Al Dirigente della Sezione Autorizzazioni Ambientali
SEDE

Parere definitivo espresso nella seduta del 16/02/2021

Decreto legislativo 15 febbraio 2010, n. 31, consultazione pubblica per l'avvio della procedura per la localizzazione, costruzione ed esercizio del Deposito nazionale dei rifiuti radioattivi e Parco Tecnologico

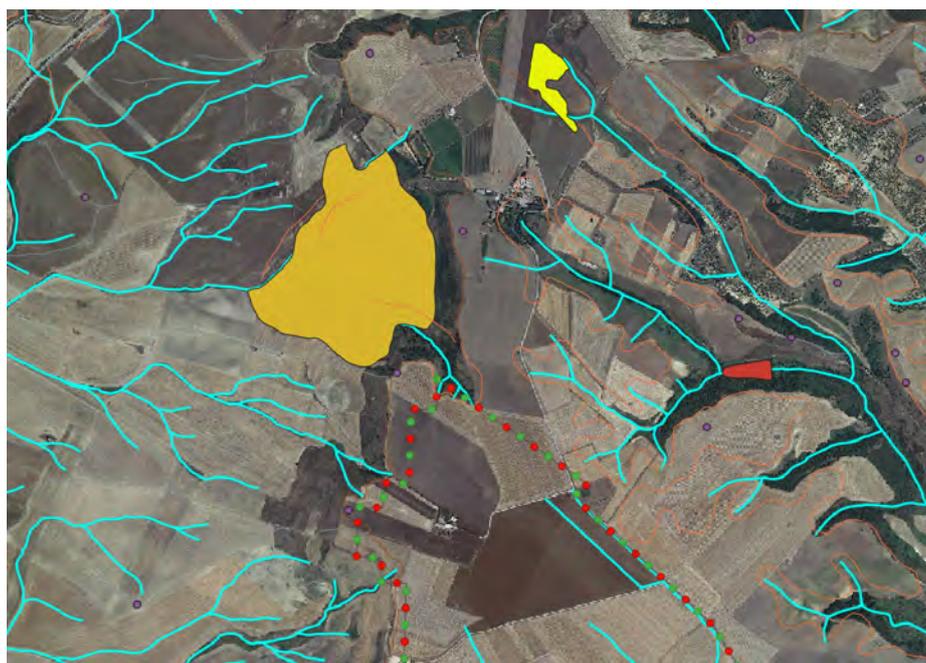
L'analisi è stata condotta a scala nazionale, ossia come area che risponde ai requisiti IAEA e ISPRA, che considera un Dominio di Avampaese (Piattaforma Apula), nel suo insieme, stabile. Manca uno studio a livello regionale che non sia essenzialmente compilativo.

E' da considerare, inoltre, che l'assetto geologico strutturale dell'area proposta nel progetto, è scaturito dai dati disponibili che, per il territorio in esame, sono quelli della Carta Geologica 1:100.000. La piccola scala di tali documenti non permette un'accurata ricostruzione degli elementi geologici significativi per verificare ad esempio la reale profondità del substrato calcareo e le sue dislocazioni tettoniche, i reali spessori delle coperture plio-pleistoceniche e le loro caratteristiche litologiche. A tale riguardo è nota la variabilità tridimensionale dei caratteri litologici e degli spessori delle diverse unità litologiche presenti all'interno delle coperture affioranti, e visto l'obiettivo dello studio, l'analisi necessita di indagini di maggior dettaglio rispetto a quelle svolte.

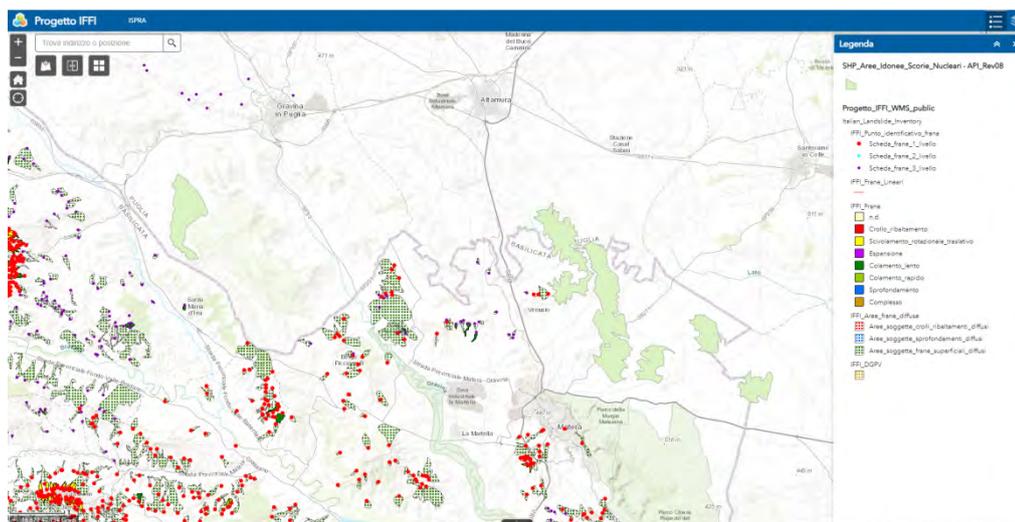
In prossimità del vertice settentrionale del perimetro si nota (colore ocra) una area ampia in dissesto diffuso e, ad est di questa un piccolo bacino di invaso idrico, come desumibile dalla cartografia idrogeomorfica della Regione Puglia.

Nel sito non sono presenti aree a rischio idraulico rilevate dalla consultazione cartografica del PAI (Piano di Assetto Idrogeologico) (vedi cartografia Allegato 1).

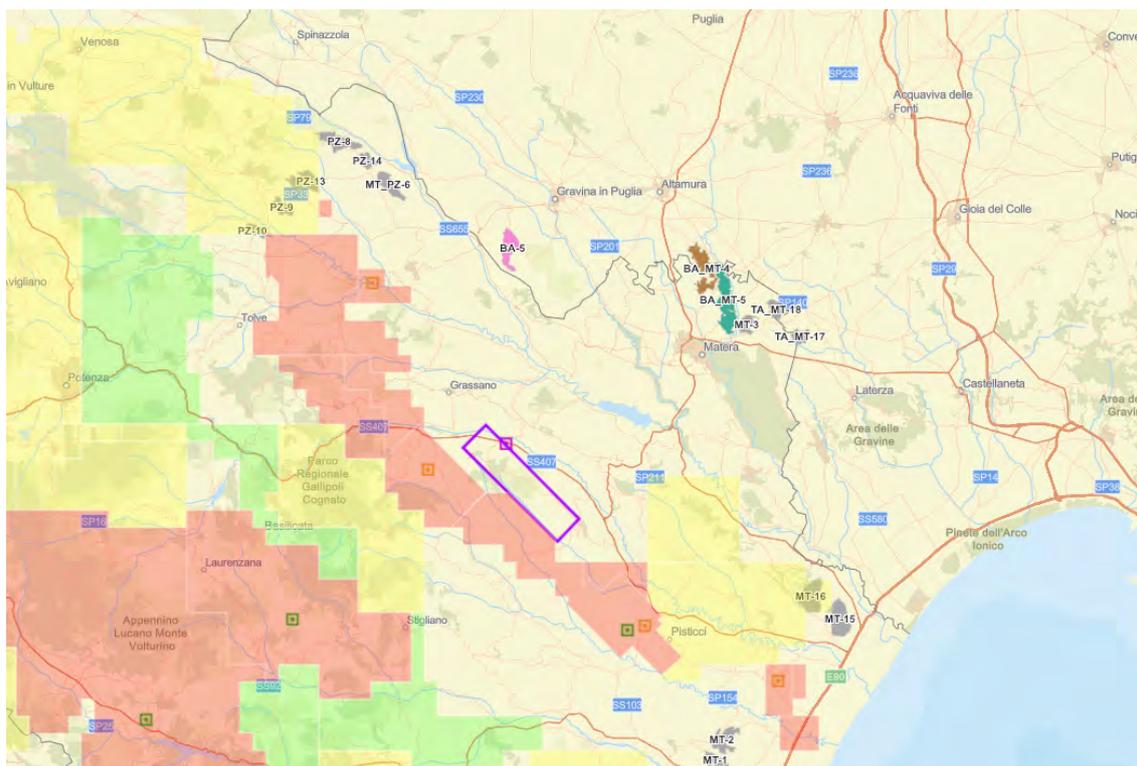
Pertanto, nel caso della Puglia assume un particolare significato la verifica delle strade extraurbane in genere e non solo delle principali, considerato che queste saranno gli unici collegamenti su gomma con il deposito nazionale, con sezioni contenute e con pendenze significative in ordine alla tipologia di alcuni veicoli per il trasporto dei cask per i rifiuti ad alta radioattività.

Maggiore carenza si riscontra nei collegamenti ferroviari in quanto, dove non sono su linee a scartamento ridotto e non elettrificate, risultano estremamente distanti nell'ordine di decine di chilometri e difficilmente collegabili al sito del deposito per le caratteristiche fisico/ambientali del territorio.

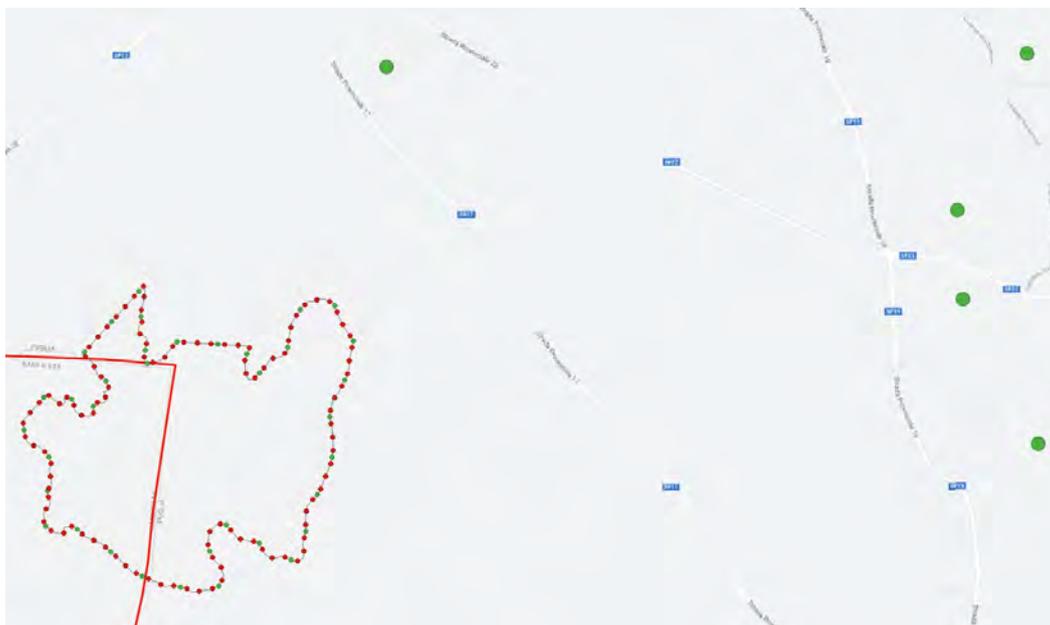
Si osserva il “Complesso dei depositi alluvionali e fluvio-lacustri, che caratterizza le aree di fondovalle” *avente* “... permeabilità primaria per porosità da media a bassa.

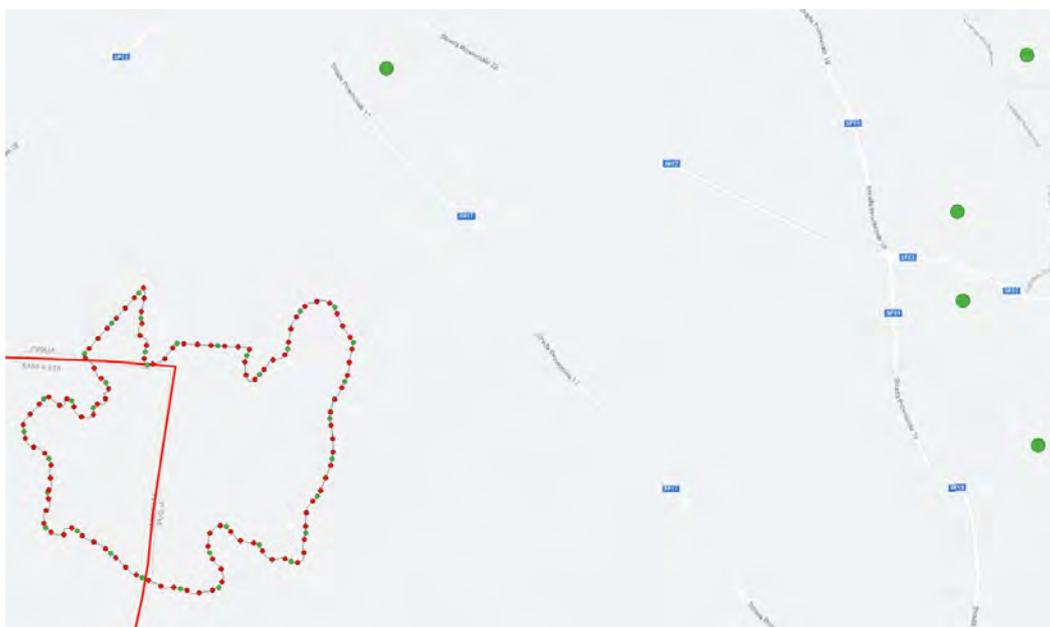
non si può escludere con assoluta certezza, in assenza di conoscenze sito specifiche, l'eventualità di fenomeni di collasso che si propaghino, con i loro effetti, in superficie.

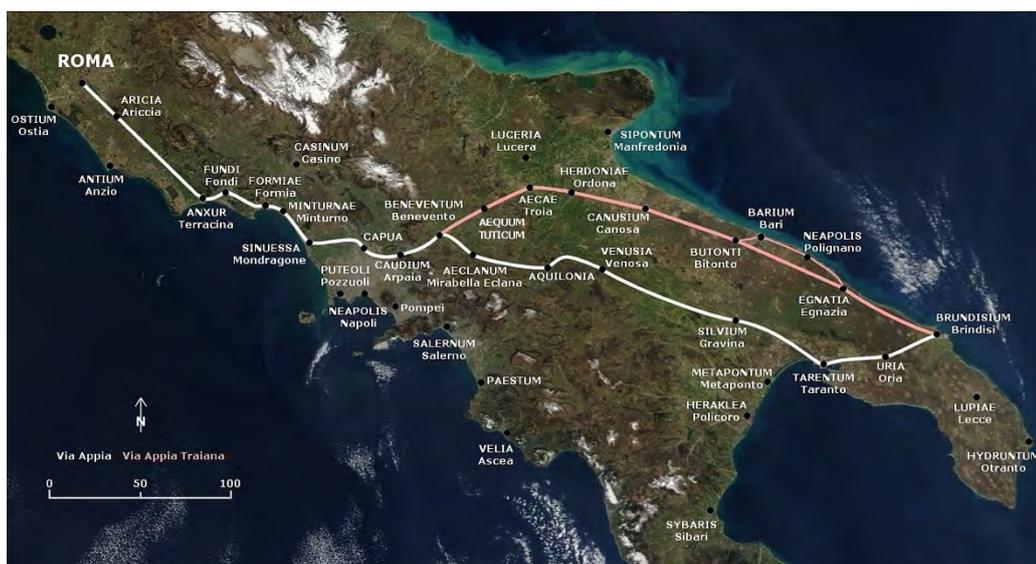
L'area TA/MT 18 non appare interessata da fenomeni legati alla componente botanico vegetazionale.
